**PREVOST**ENREGISTRÉ - REGISTERED
ISO 9001 & ISO 14001**CAMPAGNE
DE
RAPPEL**

Cr07-10

DATE : FÉVRIER 2008	SECTION : 07
SUJET : DÉFECTUOSITÉ DU SÉLECTEUR DE VITESSE DE LA TRANSMISSION AUTOMATIQUE ZF-ASTRONIC

FIGURE 1 : AUTOCARS H3

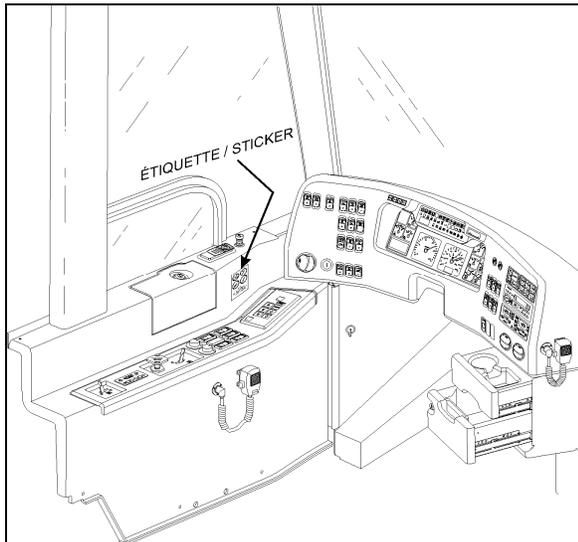
ZF a déterminé qu'une défektivité affectant la sécurité des véhicules automobiles existe sur les véhicules ayant les numéros de série ci-dessus. Un téléphone cellulaire ou un «Blackberry» placé à proximité du sélecteur de vitesse ZF Friedrichshafen Arens Astronic, no pièces 0501 214 599 et 0501 212 979, pourrait dans le cas où le téléphone reçoit un appel, provoquer un changement de l'afficheur du sélecteur de vitesse de «R» (marche arrière) à «2» (2^e rapport). Ceci est causé par les perturbations du téléphone cellulaire qui sont dû à plusieurs causes : Disposition du sélecteur de vitesse, susceptibilité aux radiations et fréquence téléphonique.

1. S'assurer que l'installation radio est conforme à la marche à suivre indiquée par le fabricant de l'appareil.
2. Apposer l'étiquette (572148) à la gauche du sélecteur de vitesse comme indiqué aux figures 1 et 2.
